POWIAT WĄBRZESKI

AG.272.2.2019.BR

Dotyczy postępowania pn.: „Przebudowa drogi powiatowej nr 1703C Błędowo – Płużnica od km 6+170 do km 7+160 m. Płużnica”

W związku z zapytaniem do treści SIWZ w postępowaniu prowadzonym w trybie przetargu nieograniczonego na Przebudowę drogi powiatowej nr 1703C Błędowo – Płużnica od km 6+170 do km 7+160 m. Płużnica, Powiat Wąbrzeski działając zgodnie z art. 38 ust. 2 ustawy z dnia 29 stycznia 2004r. Prawo zamówień publicznych (Dz.U.2018.0.1986 t.j.) przekazuje odpowiedzi na zadane pytania:

Prosimy o wyjaśnienie jak należy rozumieć rysunek nr 4.16 - schemat studni rewizyjnej S16.

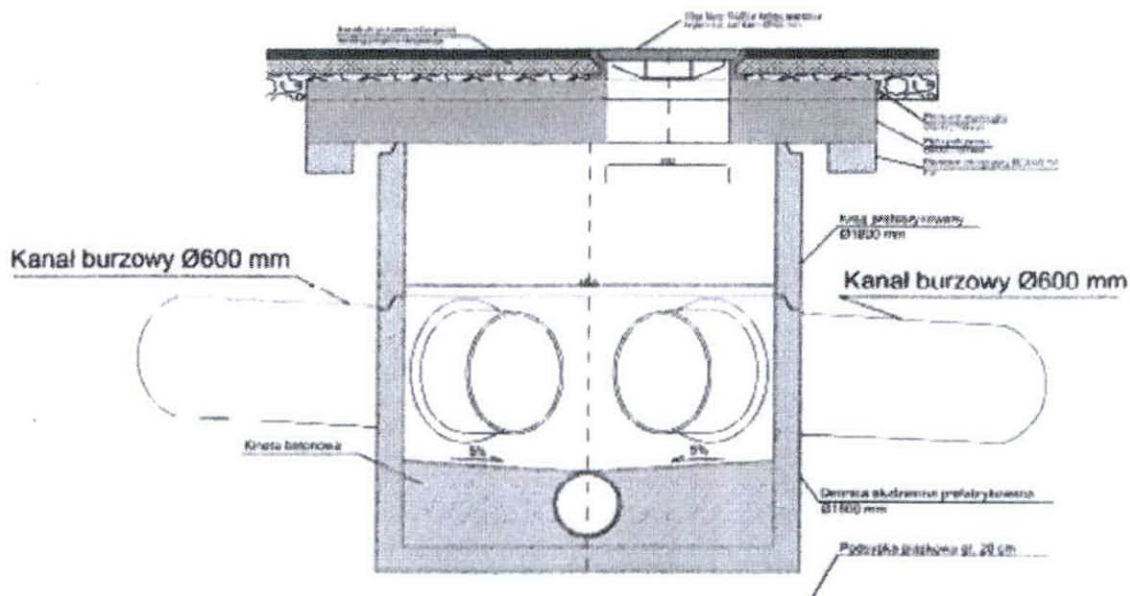
Z profilu podłużnego wynika, że projektowany kanał DN300 i istniejący kanał DN600 są na tej samej rzędnej (rzędna dna 92,47), zaś na schemacie studni S16 jest widoczne, że kanał DN600 jest nad kanałem DN300 ok. 20cm (a różnica przepływów wynosi ok. 0,5m).

Zgodnie z powyższym pytaniem, prosimy o potwierdzenie, że rys. 4.16., schemat studni S16 jest błędny.

W załączeniu poprawiony rys. 4.16; projektowany kanał DN300 i istniejący kanał DN600 są na tej samej rzędnej.

W załączeniu poprawiony rys. 4.16; projektowany kanał DN300 i istniejący kanał DN600 są na tej samej rzędnej.

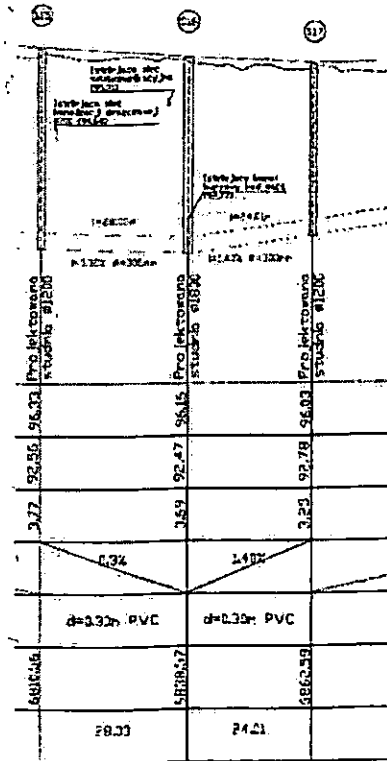
Z profilu podłużnego wynika, że projektowany kanał DN300 i istniejący kanał DN600 są na tej samej rzędnej (rzędna dna 92,47) zaś szczegół na profilu podaje inną rzędną (92,77). Prosimy o wyjaśnienie czego dotyczy rzędna 92,77.

Odpowiedź: Projektowany kanał DN300 i istniejący kanał DN600 są na tej samej rzędnej.

Szczegóły F - Schemat studni rewizyjnej S6 Skala 1:20

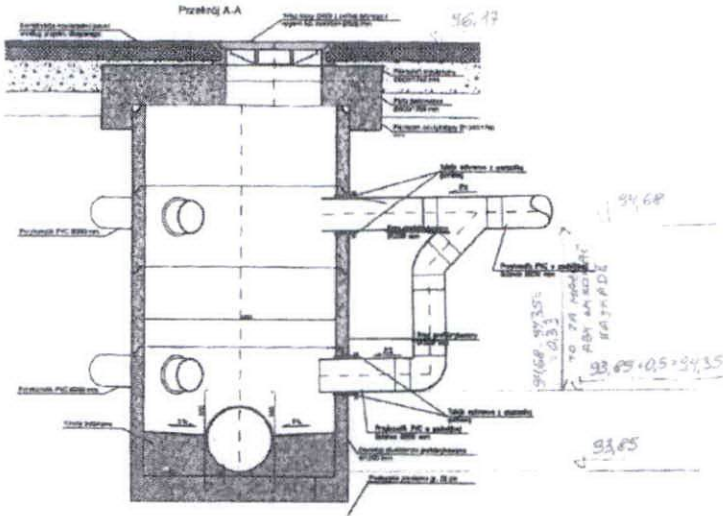
Prosimy o zaznaczenie rzędnych kaskad w studniach oraz o sprawdzenie zasadności stosowania kaskad.

Niektórych kaskad technicznie nie ma możliwości wykonania. Na przykład w studni S6 znana jest rzędna dna kanału 93,85 oraz rzędna górnego przykanalika 94,68. Rzędna dolnego przykan. od kaskady liczymy dodając 0,5m do rzędnej dna kanału tj. $93,85 + 0,5 = 94,35$. Zatem wysokość kaskady wynosi 0,33m.

Odpowiedź: Prace należy wykonać zgodnie z dokumentacją.
